COMUNE DI FONTE

# PIANO DEGLI INTERVENTI

## Osservazioni

DATA Febbraio 2012

Estratto Tavola 4b (1:2.000)

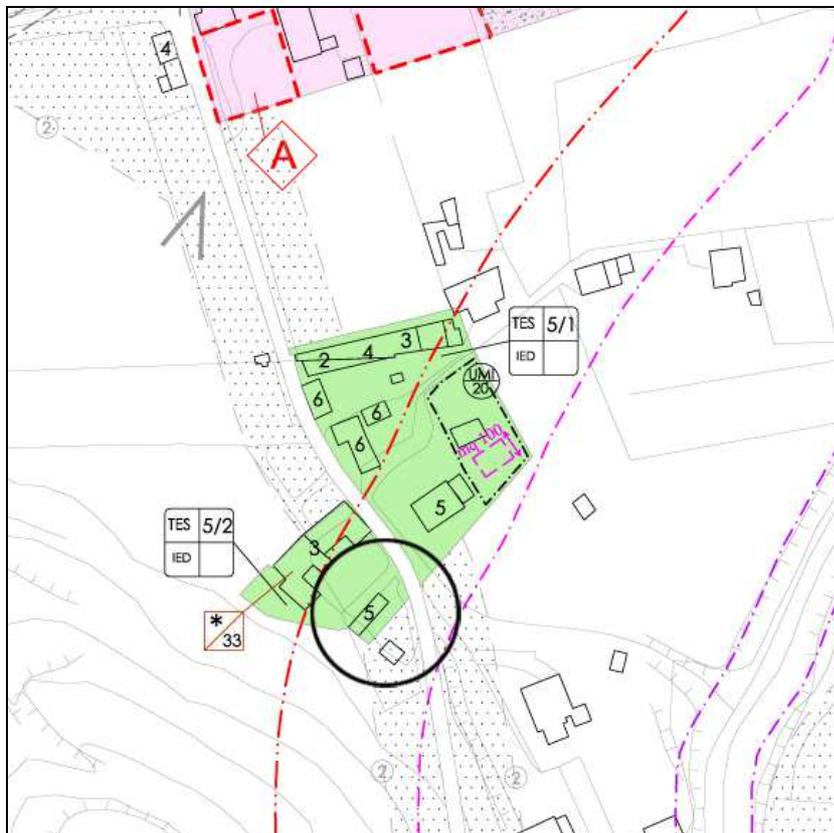
**Descrizione sintetica:** Richiesta di apposizione di sagoma limite di mq 30 al fabbricato di proprietà ubicato in zona TES 5/2, al fine di consentirne l'ampliamento.

**Valutazione preliminare:** La richiesta è condivisibile in quanto risponde ai principi informatori del PI per quanto concerne il consolidamento dei TES, comportando una modesta incidenza sul dimensionamento di Piano.

**Parere proposto: Favorevole alla individuazione di una sagoma limite di mq 30 nel TES/5/2.**

Estratto Tavola 4d (1:2.000)

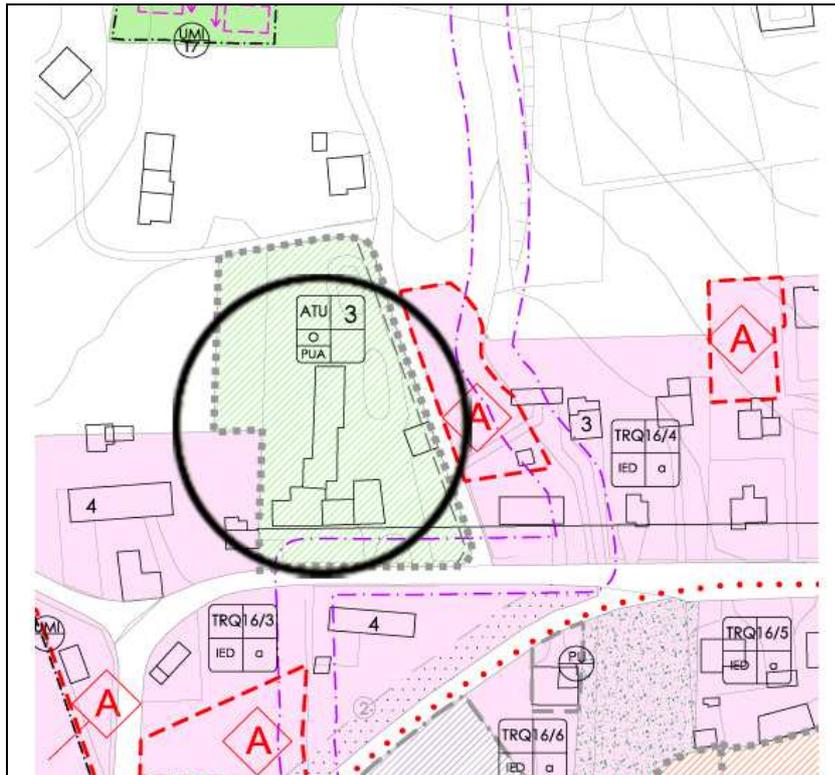
<b>OSSERVAZIONE N. 14 - Prot. 13335 del 23.12.2011</b>
<b>Richiedente: Bianchin Pierluigi legale rappresentante della Bianchin Costruzioni SRL – Via Lastego, 28 – Onè di Fonte</b>
<b>Dati catastali:</b> Foglio 5 – Mappale/i 406-370-455-1217
<p><b>Descrizione sintetica:</b> Richiesta di modifiche ed integrazioni della scheda normativa ATU/3 – Onè - Via Roma :</p> <ol style="list-style-type: none"><li>1) adeguamento e potenziamento di Via Valli con predisposizione di percorso ciclo-pedonale;</li><li>2) individuazione di aree a parcheggio su Via Roma;</li><li>3) adeguamento alla situazione dei luoghi dell'allineamento previsto lungo Via Roma da ml 14,00 a ml 10,00;</li><li>4) individuazione di verde boscato sul lato nord della proprietà;</li><li>5) individuazione di una strada di penetrazione con percorso ciclo-pedonale a margine della zona a verde;</li><li>6) individuazione di zone a destinazione residenziale-commerciale lungo Via Roma;</li><li>7) individuazione di zona residenziale a nord della precedente.</li></ol> <p>Le richieste dell'osservazione sono motivate dalla difficoltà di realizzare in maniera razionale la volumetria assentita, che peraltro risulta inferiore a quella realizzabile sulla base dell'indice perequato previsto all'articolo 24 delle NTO.</p>

<p><b>Valutazione preliminare:</b> La ditta ha presentato in fase di formazione del PI una proposta coerente al PATI, di riconversione dell'area di mq 6.406 classificata nel PRG: residenziale B1/1, agricola E/2, artigianale D2/2; la volumetria presente nell'area è stata quantificata in mc 4.870. L'Amministrazione Comunale ha accolto la proposta della proprietà di recupero residenziale senza aumento della cubatura esistente. Successivamente la stessa proprietà ha avanzato la richiesta di ampliamento dell'area di intervento finalizzata unicamente ad una migliore distribuzione della volumetria; contestualmente è stata richiesta la possibilità di traslare da aree limitrofe una volumetria di mc 500 nell'ambito di intervento. In ragione di quanto suesposto e delle caratteristiche dell'area di intervento, si ritiene di confermare quanto previsto in fase di formazione del PI.</p> <p>In tal senso per una maggiore chiarezza nella scheda normativa si provvederà a modificare/integrare i parametri urbanistici inserendo il dato della volumetria esistente da recuperare.</p> <p>Per quanto concerne i singoli specifici punti dell'osservazione essi appaiono di massima condivisibili con le seguenti precisazioni:</p> <ol style="list-style-type: none"><li>a) le disposizione dei parcheggi e degli accessi all'insediamento è scelta progettuale discrezionale e non necessita di specificazione normativa;</li><li>b) in sede di PUA sia valutata l'opportunità di spostare la viabilità proposta a nord in contiguità con quella vicinale esistente.</li></ol>

<b>Parere proposto: Favorevole con integrazione della scheda normativa ATU/3 – Onè – Via Roma, con le suesposte precisazioni della valutazione preliminare.</b>

Estratto Tavola 4d (1:2.000)

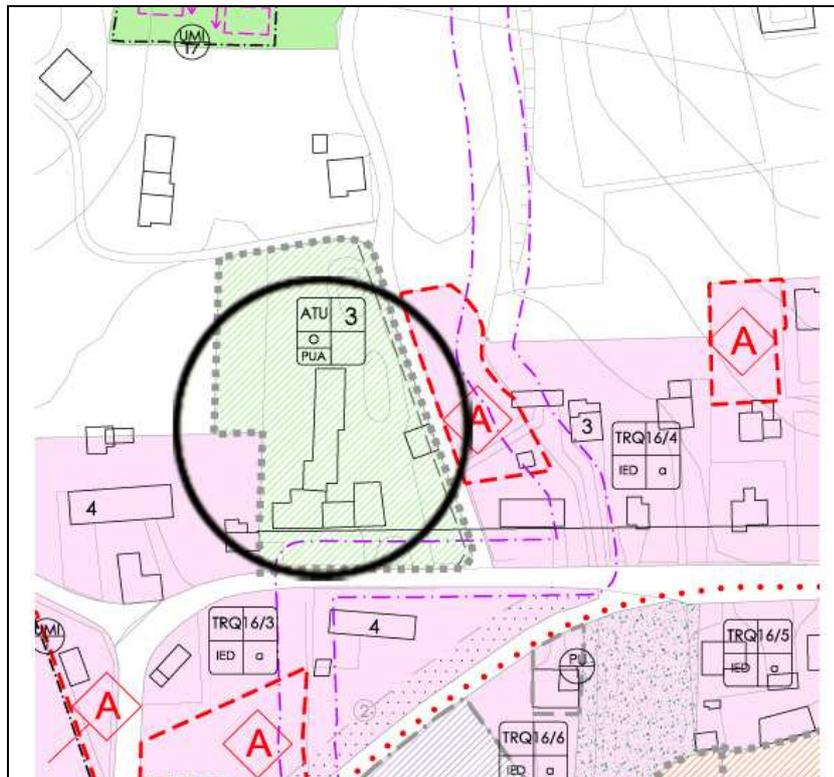
**Descrizione sintetica:** Richiesta di rivedere, all'interno dell'ATU/3 di Via Roma, l'opportunità di assoggettare gli interventi a perequazione urbanistica o in subordine di prevedere una riduzione della percentuale di perequativa, in quanto troppo penalizzanti rispetto a qualsiasi intervento di riqualificazione dell'area. Si ricorda che il Piano degli Interventi nel caso specifico non prevede un nuovo indice edificatorio, quanto il solo recupero dei volumi esistenti, e che l'indice perequato  $I_p=0,276$  mq/mq risulta inferiore a quello minimo previsto all'articolo 24 delle NTO per gli ATU cioè 0,30 mq/mq.

**Valutazione preliminare:** Nell'ambito ATU/3 di Onè il Piano degli Interventi prevede una riqualificazione dell'area con il riuso della volumetria esistente verso destinazioni di tipo residenziale, commerciale e direzionale. Questo cambio d'uso configura un aumento di valore dell'area sul quale va quantificata la perequazione ai sensi dell'articolo 24 delle NTO; la perequazione può essere soddisfatta con le modalità previste allo stesso articolo delle NTO.

**Parere proposto: Contrario si conferma quanto previsto dal PI relativamente alla perequazione urbanistica all'interno degli ATU.**

Estratto Tavola 4f (1:2.000)

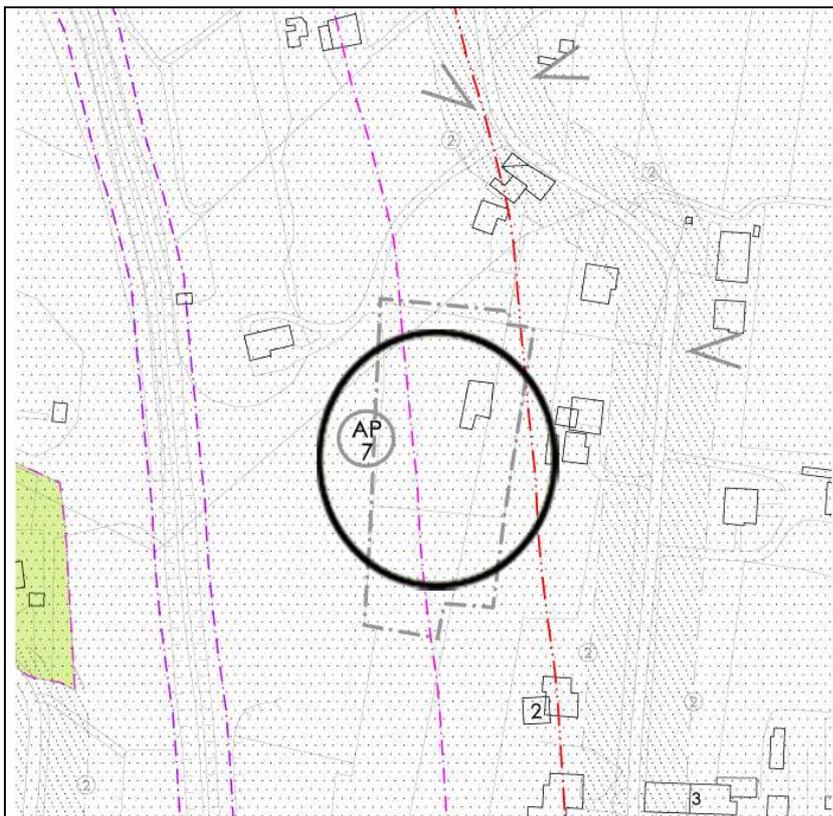
**Descrizione sintetica:** Richiesta di approvazione della scheda normativa allegata alla domanda per l'intervento di trasferimento dell'attività e della nuova sede.

**Valutazione preliminare:** I contenuti della scheda sono generalmente condivisibili. Si ricorda comunque che l'intervento va assoggettato a Valutazione di Incidenza ai sensi di quanto previsto dall'articolo 46 delle NTO, nonché a verifica di sostenibilità ambientale prevista all'articolo 100 delle NTO. In quelle sedi dovranno essere affrontate, e risolte, le problematiche di ordine paesaggistico ed ambientale in rapporto alle trasformazioni di usi e funzioni previste nell'area. Si ricorda infine, la coerenza degli interventi con il "Prontuario per la qualità architettonica e la mitigazione ambientale".

**Parere proposto:** Favorevole all'inserimento nell'accordo AP7 di PI, stipulato ai sensi dell'articolo 6 della L.R. 11/2004 tra la ditta osservante ed il Comune di Fonte, della scheda oggetto di osservazione con le suesposte integrazioni e modifiche.

Estratto Tavola 4d (1:2.000)

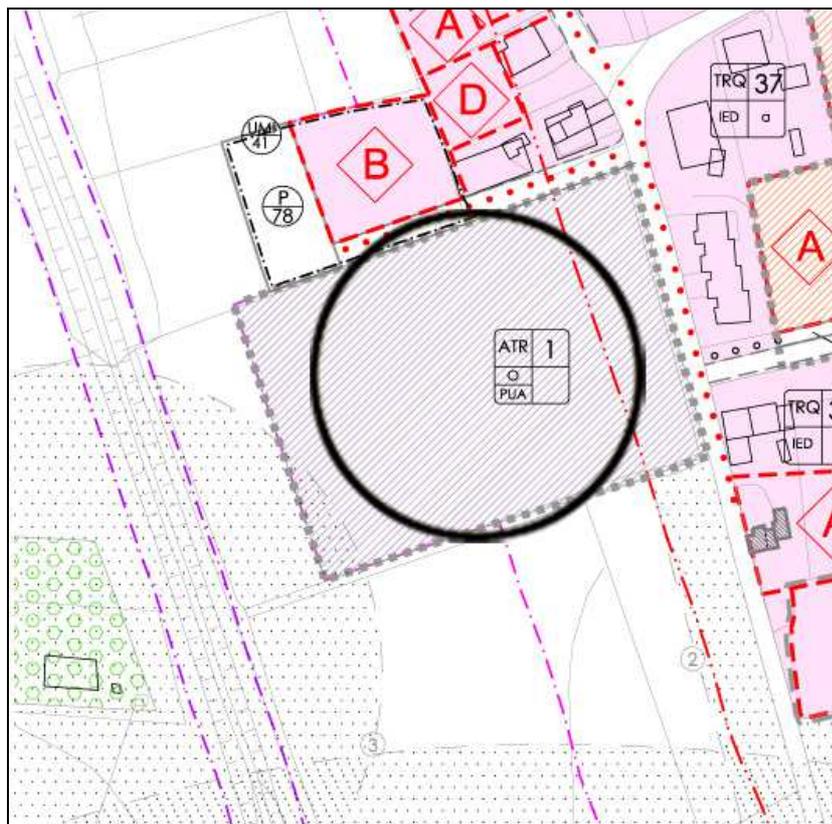
**Descrizione sintetica:** Richiesta di modifiche ed integrazioni della scheda normativa relativa all'ambito ATR/1 Mattarelli-Via Lastego.

**Valutazione preliminare:** Si ritengono condivisibili le modifiche ed integrazioni richieste che riguardano: il riferimento del dimensionamento degli standard primari all'articolo 19 delle NTO, la riduzione da ml 7,00 a ml 5,00 delle distanze dalle strade, nonché la specificazione che lo standard secondario e la quota perequativa sono assolti dalla realizzazione della piazza pedonale e carraia individuata nella scheda normativa. Si ritiene comunque di adeguare la superficie di quest'ultima sulla base della documentazione progettuale inoltrata in Comune.

**Parere proposto:** Favorevole al recepimento delle modifiche ed integrazioni richieste nella Scheda 5- ATR/1 – Mattarelli – Via Lastego; in quest'ultima viene inoltre specificata la corretta superficie della piazza pedonale e carraia.

Estratto Tavola 4c (1:2.000)

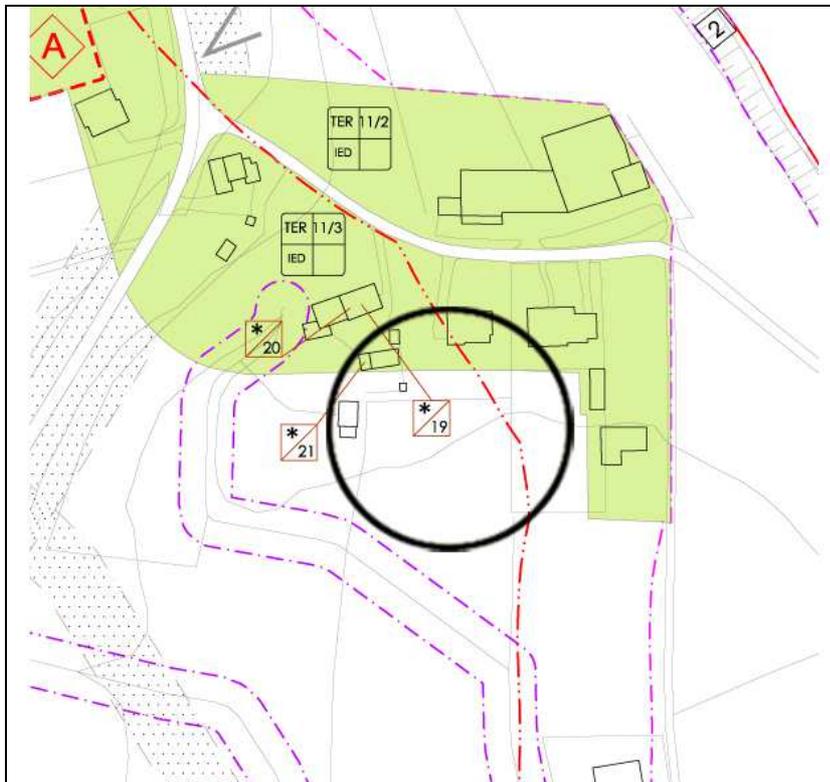
**Descrizione sintetica:** Richiesta di demolizione e ricostruzione su terreno limitrofo di proprietà di un fabbricato rurale non più utilizzato per esigenze del fondo.

**Valutazione preliminare:** La richiesta è relativa ad un fabbricato classificato dal PI non più funzionale al fondo agricolo; si ritiene ammissibile la richiesta di demolizione con ricostruzione della volumetria del suddetto fabbricato, in un ambito limitrofo di proprietà catastalmente individuato al mappale 687 del foglio 8 con ampliamento della zona TER/11/3.

**Parere proposto:** Favorevole alla demolizione e ricostruzione su terreno limitrofo di proprietà descritta catastalmente al mappale 687 foglio 8, del volume relativo al fabbricato non più funzionale alle esigenze del fondo n. 21 di PI, con ampliamento della zona TER/11/3.

Estratto Tavola 4a (1:2.000)

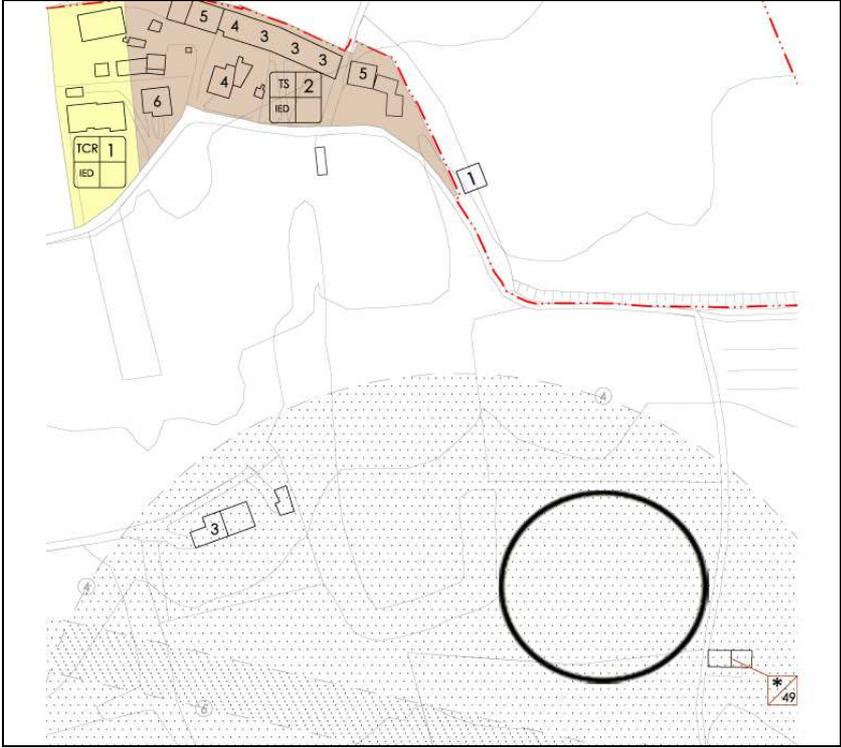
<b>OSSERVAZIONE N. 20 - Prot. 13353 del 23.12.2011</b>
<b>Richiedente: Comin Carlo e Comin Andrea – Via Piovega, 5 – Fonte</b>
<b>Dati catastali:</b> Foglio – Mappale/i
<b>Descrizione sintetica:</b> Richiesta di trasferimento dell'attività "Azienda Agricola Comin" in un terreno di proprietà sito a circa ml 270 a sud dell'attuale sito per ridurre l'impatto ambientale.
<b>Valutazione preliminare:</b> La richiesta interessa un allevamento aziendale attualmente posto all'interno di un nucleo abitato, in rapporto al quale crea problematiche di compatibilità ambientale. La richiesta di rilocalizzazione dell'allevamento risulta quindi fortemente auspicabile anche se, in ragione delle caratteristiche dell'ambito proposto, debbono essere rispettate le seguenti condizioni: <ul style="list-style-type: none"><li>- che non venga aumentato il numero dei capi autorizzati;</li><li>- sia rispettato quanto contenuto all'articolo 94 del Dlgs 152/2006;</li><li>- l'intervento ottenga il nulla osta del Consorzio Alto Trevigiano Servizi;</li><li>- siano realizzate opere di mitigazione ambientale in particolare con schermature di masse arboree ed arbustive, che dovranno essere oggetto di vincolo di destinazione d'uso.</li></ul> Si ritiene comunque di produrre specifica scheda normativa per disciplinare gli interventi ammissibili.

<b>Parere proposto: Si esprime parere favorevole disciplinando l'edificazione attraverso specifica scheda normativa</b>

Estratto Tavola 4d (1:2.000)

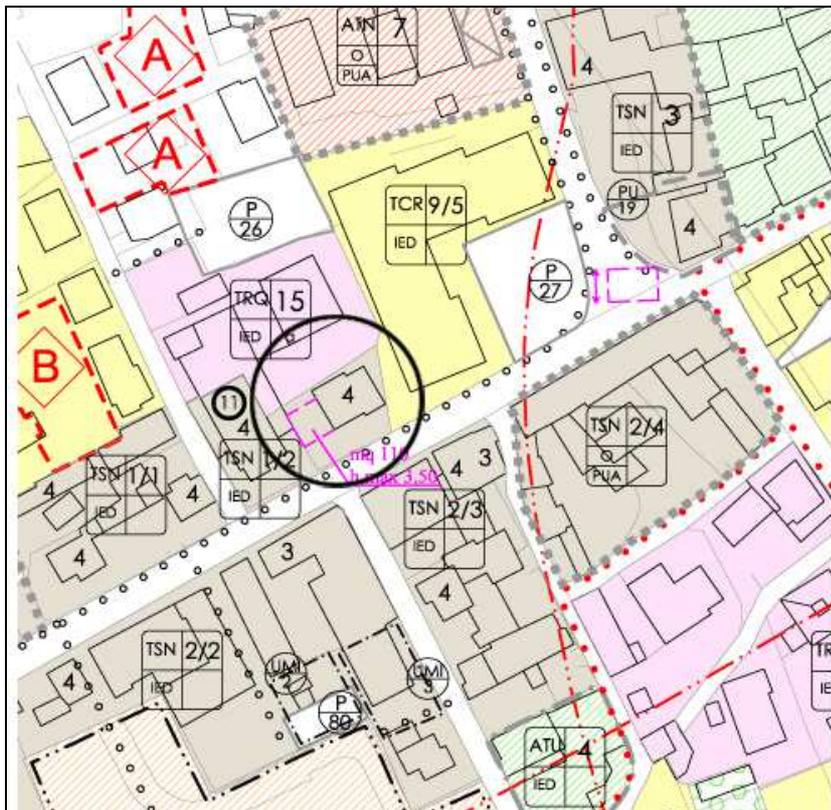
**Descrizione sintetica:** Le osservazioni ricalcano le precedenti osservazioni n. 7, 8 e 10 contrarie alla realizzazione della nuova Caserma dei Carabinieri in quanto quest'ultima comporta:

- una diminuzione dei parcheggi attualmente già carenti derivati dalle necessità della nuova Caserma;
- maggiori difficoltà di reperire spazi di carico e scarico merci delle attività commerciali site in prossimità della nuova struttura;
- forte impatto ambientale sulla già intensa e congestionata viabilità che grava sulle aree centrali di Onè.

**Valutazione preliminare:** Vedi valutazioni espresse per le osservazioni n. 7, 8 e 10.

**Parere proposto: Contrario con le motivazioni delle osservazioni n. 7, 8 e 10.**

Estratto Tavola 4d (1:2.000)

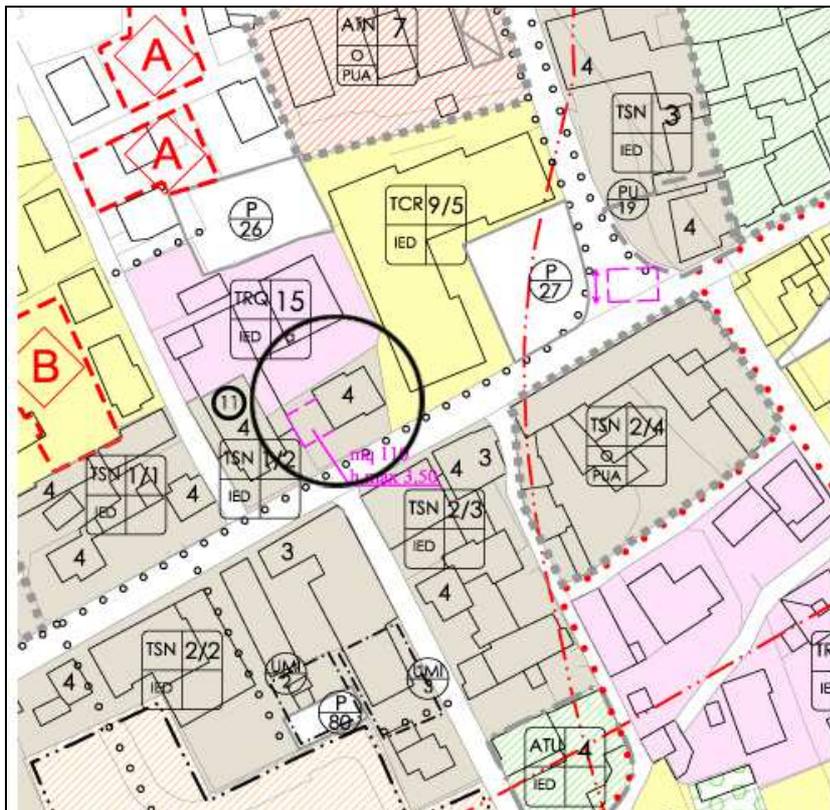
**Descrizione sintetica:** Le osservazioni ricalcano le precedenti osservazioni n. 7, 8 e 10 contrarie alla realizzazione della nuova Caserma dei Carabinieri in quanto quest'ultima comporta:

- d) una diminuzione dei parcheggi attualmente già carenti derivati dalle necessità della nuova Caserma;
  - e) maggiori difficoltà di reperire spazi di carico e scarico merci delle attività commerciali site in prossimità della nuova struttura;
- forte impatto ambientale sulla già intensa e congestionata viabilità che grava sulle aree centrali di Onè.

**Valutazione preliminare:** Vedi valutazioni espresse per le osservazioni n. 7, 8 e 10.

**Parere proposto:** Contrario con le motivazioni delle osservazioni n. 7, 8 e 10.

Estratto Tavola 4d (1:2.000)

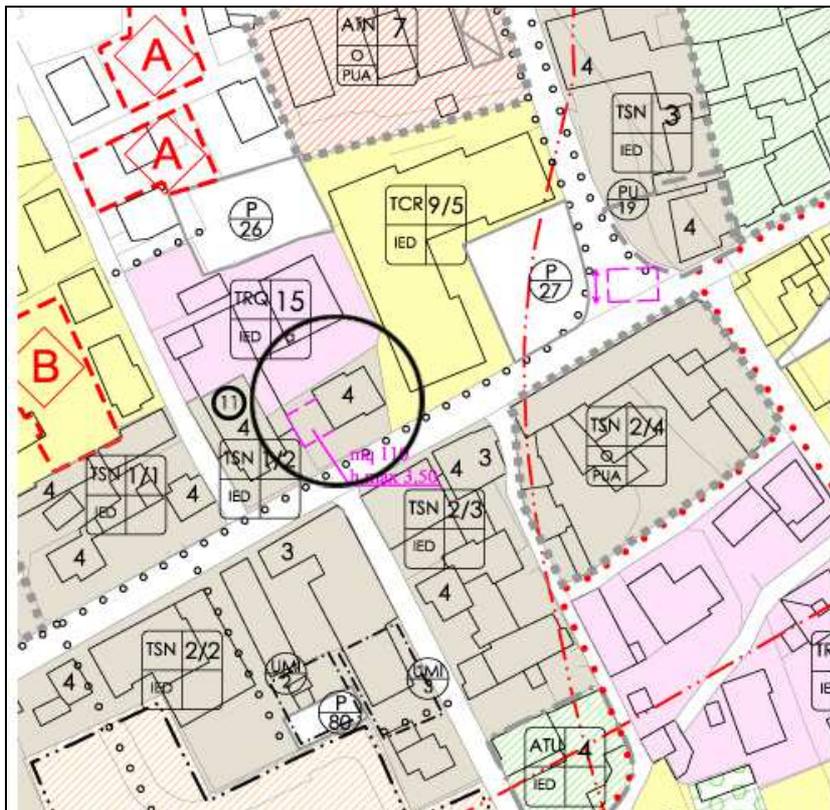
**Descrizione sintetica:** Le osservazioni ricalcano le precedenti osservazioni n. 7, 8 e 10 contrarie alla realizzazione della nuova Caserma dei Carabinieri in quanto quest'ultima comporta:

- f) una diminuzione dei parcheggi attualmente già carenti derivati dalle necessità della nuova Caserma;
  - g) maggiori difficoltà di reperire spazi di carico e scarico merci delle attività commerciali site in prossimità della nuova struttura;
- forte impatto ambientale sulla già intensa e congestionata viabilità che grava sulle aree centrali di Onè.

**Valutazione preliminare:** Vedi valutazioni espresse per le osservazioni n. 7, 8 e 10.

**Parere proposto:** Contrario con le motivazioni delle osservazioni n. 7, 8 e 10.

Estratto Tavola 4d (1:2.000)

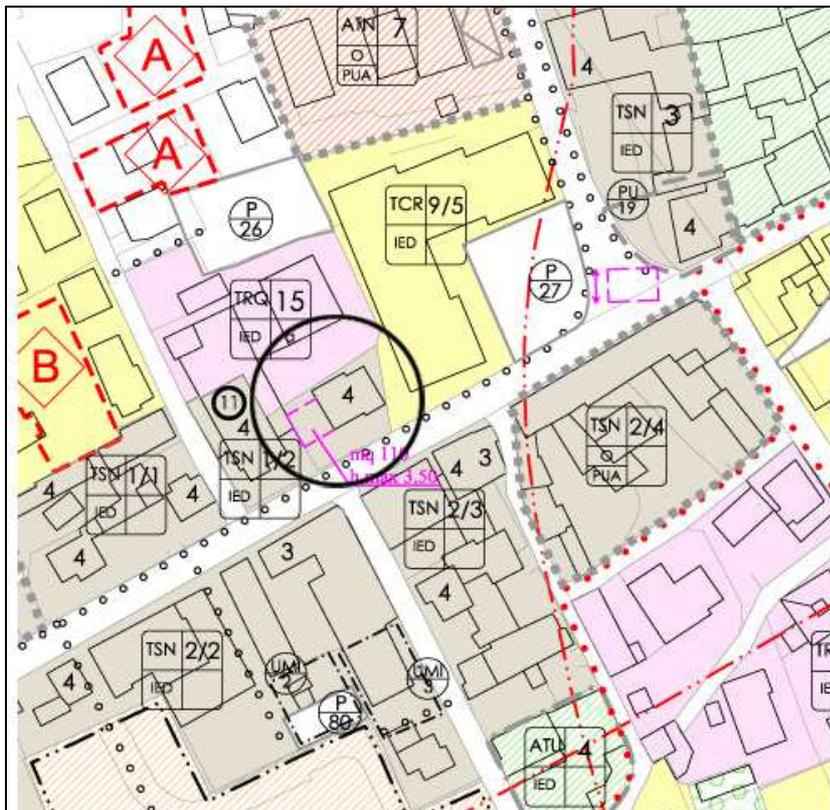
**Descrizione sintetica:** Le osservazioni ricalcano le precedenti osservazioni n. 7, 8 e 10 contrarie alla realizzazione della nuova Caserma dei Carabinieri in quanto quest'ultima comporta:

- h) una diminuzione dei parcheggi attualmente già carenti derivati dalle necessità della nuova Caserma;
  - i) maggiori difficoltà di reperire spazi di carico e scarico merci delle attività commerciali site in prossimità della nuova struttura;
- forte impatto ambientale sulla già intensa e congestionata viabilità che grava sulle aree centrali di Onè.

**Valutazione preliminare:** Vedi valutazioni espresse per le osservazioni n. 7, 8 e 10.

**Parere proposto:** Contrario con le motivazioni delle osservazioni n. 7, 8 e 10.
